改善箇所説明図

改善の内容

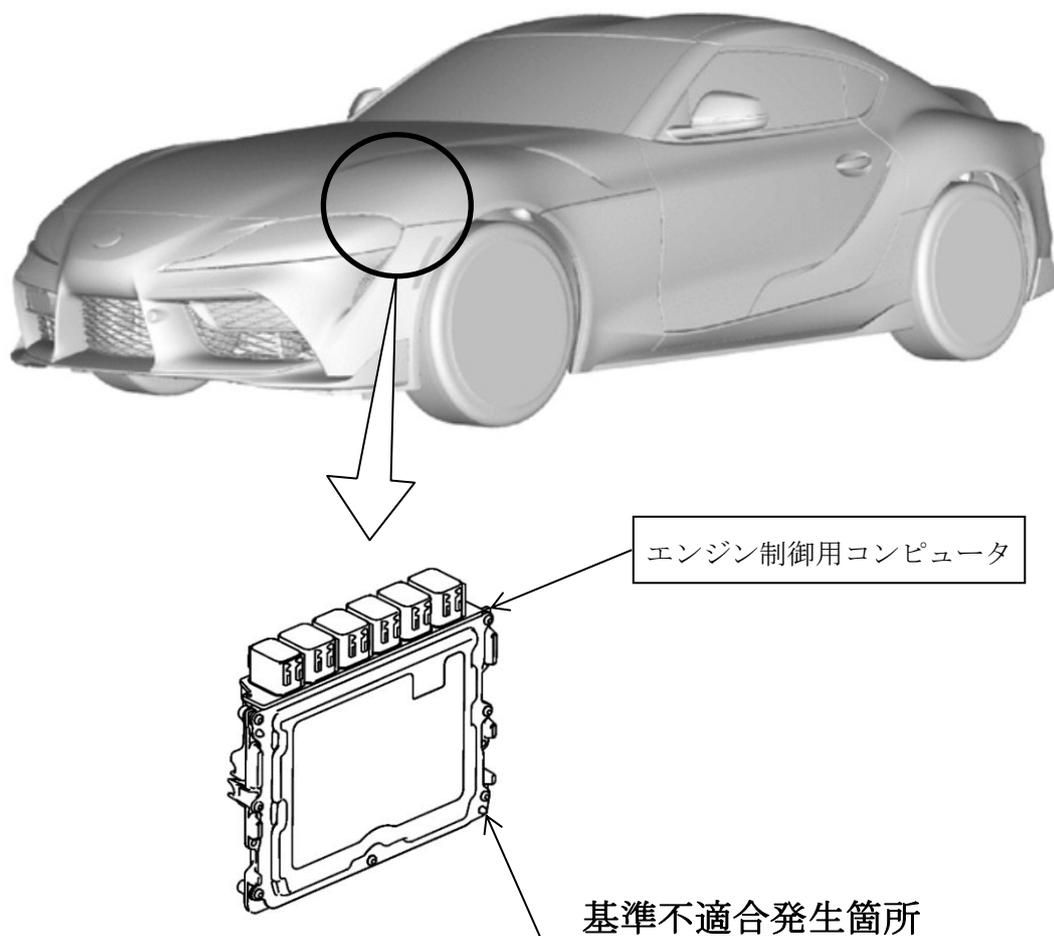
エンジン制御用コンピュータにおいて、制御プログラムが不適切なため、始動直後にエンジンを停止する等の操作により、エンジンに逆回転方向の力が加わり、バキュームポンプ内の潤滑油が逆流して構成部品が損傷することがある。そのため、倍力作用が損なわれて制動停止距離が伸びるおそれがある。

全車両、エンジン制御用コンピュータのプログラムを対策仕様に修正する。

識別：改善済車両には車台番号打刻のハイフン位置下部に黄色ペイントを塗布する。
